RESOLUCIÓN No.

POR MEDIO DE LA CUAL SE OTORGA PERMISO DE VERTIMIENTOS Y SE ADOPTAN OTRAS DETERMINACIONES

Que la Corporación a través de su grupo técnico evaluó la información presentada y con el fin de conceptuar sobre el trámite de permiso de vertimientos presentado, lo que generó el informe técnico con radicado 131-0179 del 06 de febrero de 2019, en el cual se formularon las siguientes observaciones y conclusiones:

Fotografía # 2, Lugar donde está ubicado el sistema de tratamiento de las aguas residuales no domésticas, sistema en concreto enterrado.

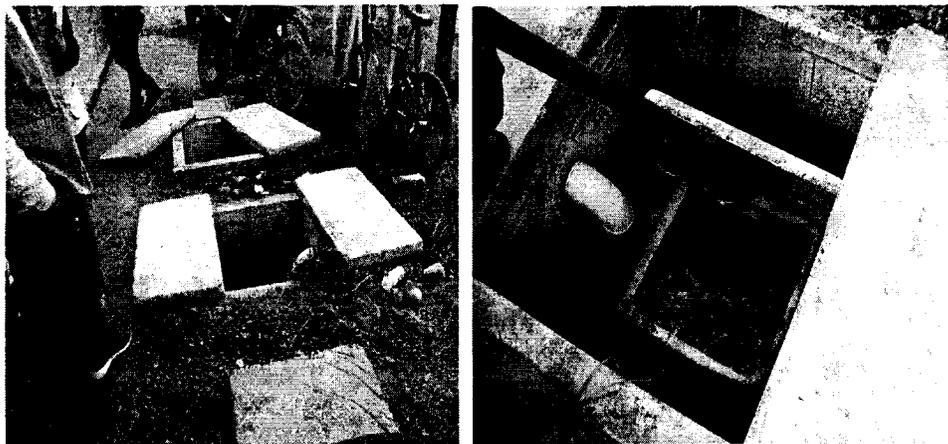
- El predio cuenta con un área aproximada de 1.465268 hectáreas, según FMI. Se hizo un recorrido por el predio observando que el sistema de tratamiento de las aguas residuales no domésticas está ubicado en la parte posterior lateral y el sistema de tratamiento de aguas residuales doméstico está ubicado en la parte posterior de las instalaciones, ambos sistemas están a nivel del terreno; y su efluente es entregado a la fuente de agua quebrada La Mosca. Allí laboran 17 personas donde se incluye el personal administrativo

- ✓ Sistema de tratamiento de aguas residuales no domésticas: Un sistema no doméstico correspondiente a tres sedimentadores conectados en serie; se presenta un plan de mejoras al sistema en el que se incluye un tratamiento fisicoquímico y una conexión paralela de los sedimentadores, (sedimentadores, dosificación de químico sedimentador "**Policlورو de Aluminio**", floculador sedimentador de manto de lodos, filtro mixto abierto descendente, dosificación de químico para estabilización de pH "**Silicato de Sodio**") , el efluente es entregado a la quebrada La Mosca.

- 4.5. Es factible acoger la propuesta de mejoras al sistema de tratamiento de aguas residuales no domésticos, presentados por el interesado mediante radicado 131-9124 del 23 de noviembre del 2018.
